工程指示 / 要求簡箋 ENGINEER INSTRUCTIONS (E.I.)

工程指示編號:	EI- 5737 / 23	修改版本:	-
	HK- 0262 / 23		
工程編號:	J 857	工程名稱:	啟德6552
收件人:	生統	發件人:	nero ho
工程項目:	幕牆單元件 - L座部份單元改為14寸扇撐	日期:	20/02/2023

美特铝质有限公司 MIDI Aluminium Fabricator Ltd.		工程號 J857 地盘 啟德G552	類別 制圖 李传鹏 復核 練松文 批准 林仁安	物料號 M1 圖號 X86072-904 數量 - 單件重量 - (KG)
修改 A 日期 02.06	採用工廠 ✓ 地盘 材料颜色 AL2:ECK3X10063S-XF1	图纸名称 铝料加工图 材料 X86072

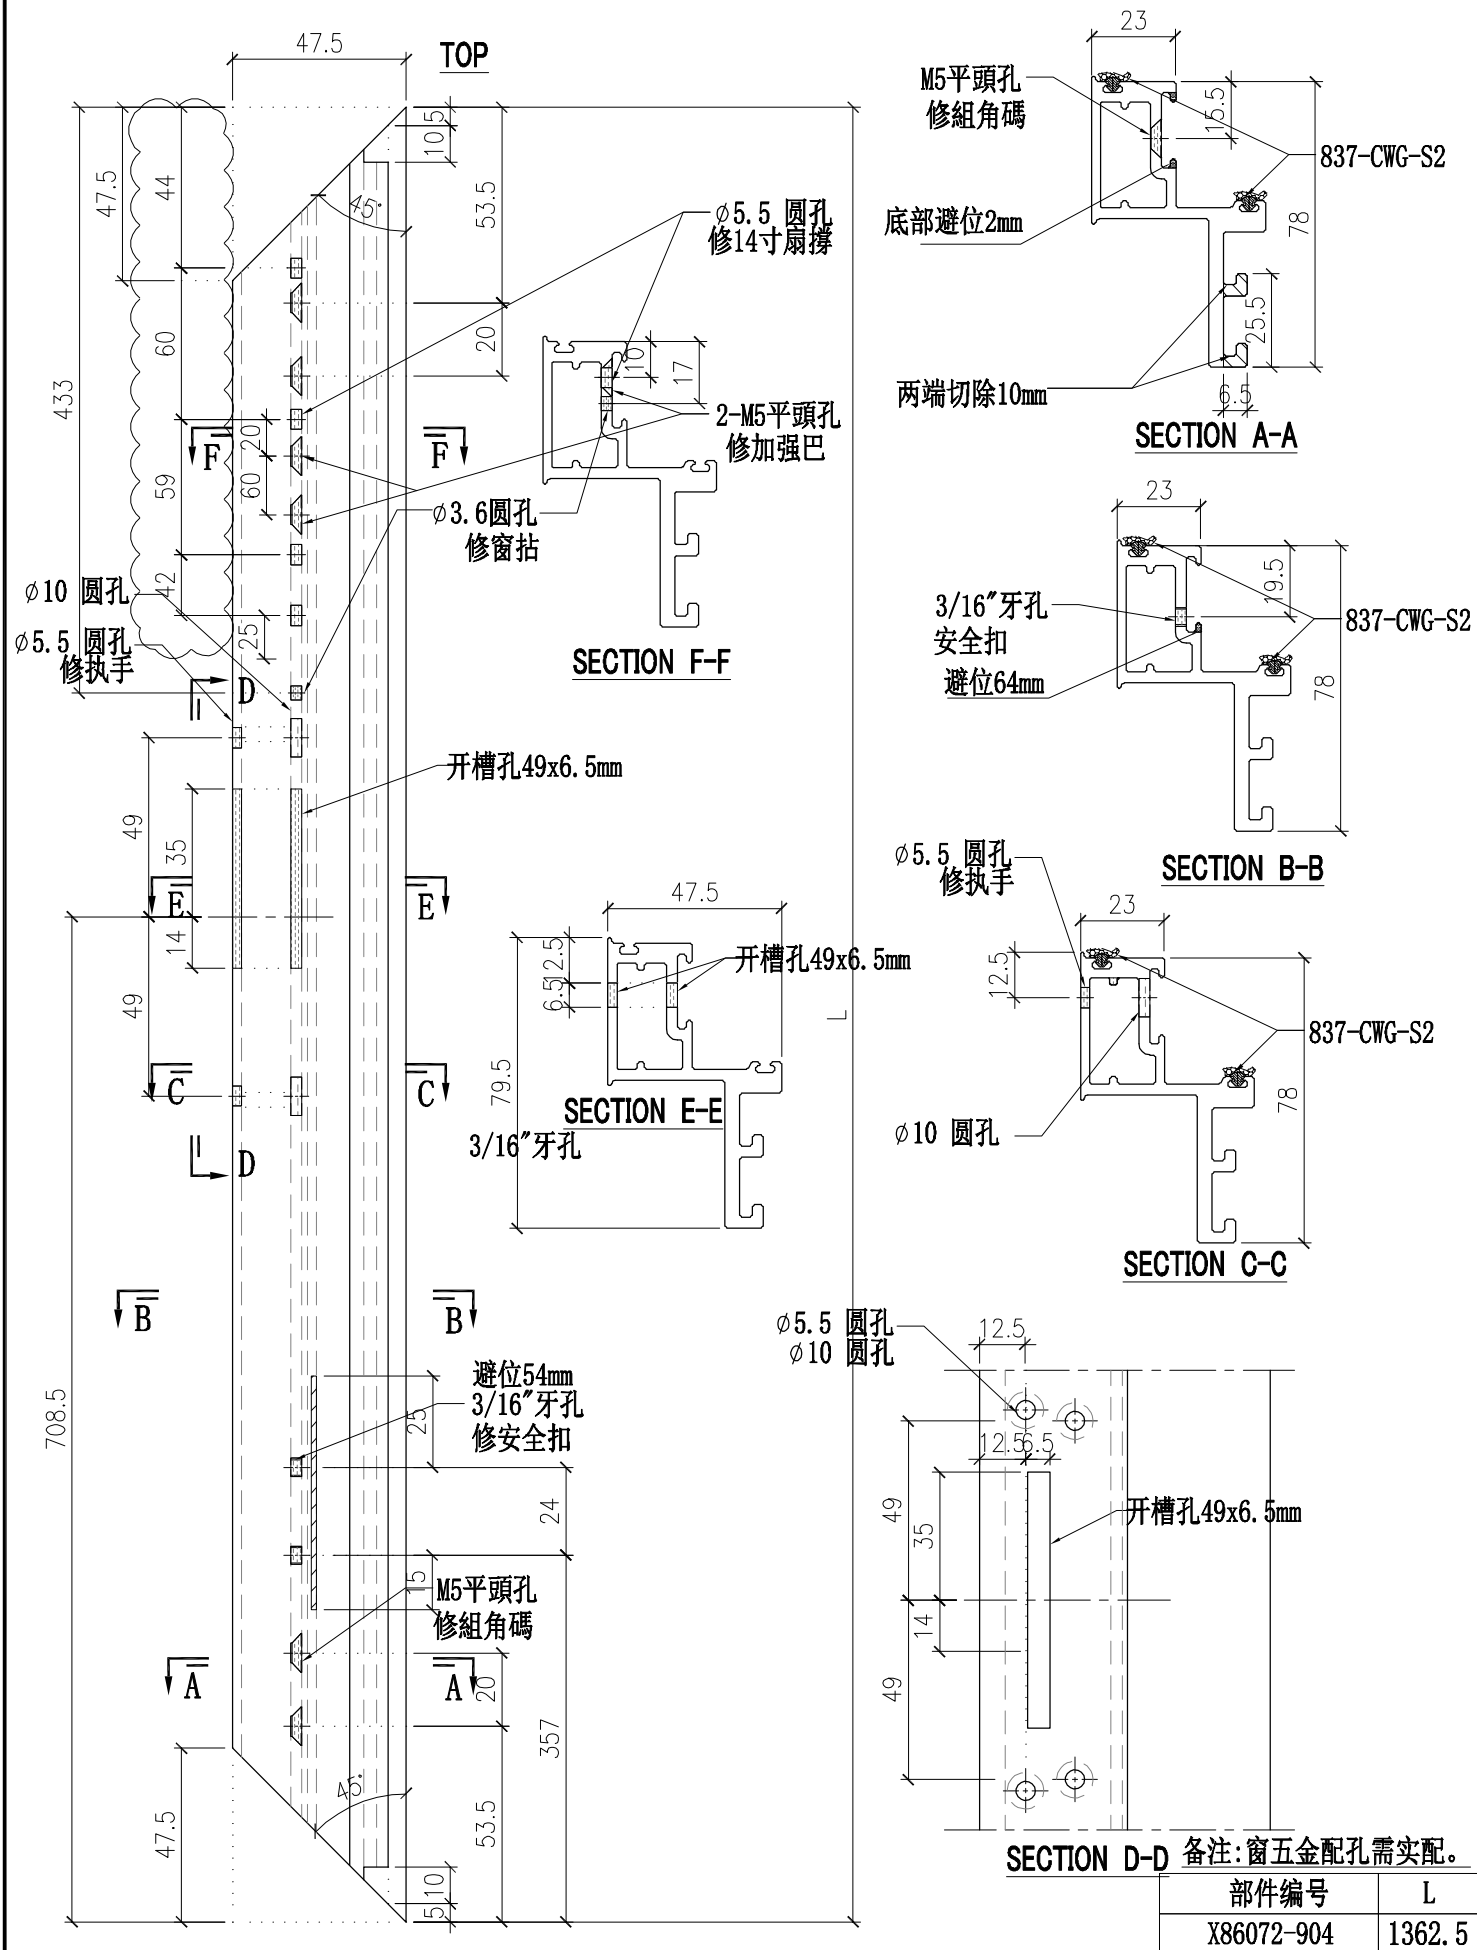
2: X86072-903/904 生窗企料按附图改扇撑孔
